Skärgårdsstads förskola

Översättravägen 2, 184 70 Åkersberga

En besiktning av Fastighetsskötaren AB.
På uppdrag av Armada Fastighets AB.

16. Gungställning

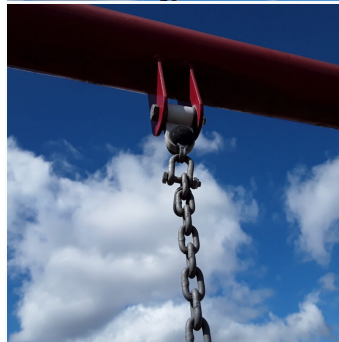
C-fel.

Installation 1176-7 5

Felaktiga delar till infästning

B-fel.

Rutinmässigt underhåll 1176-7 8.2.6

Glapp i gungled

B-fel.

Rek.avseende gungor 1176-1 4.2.8.2.1

Staket i fallutrymme
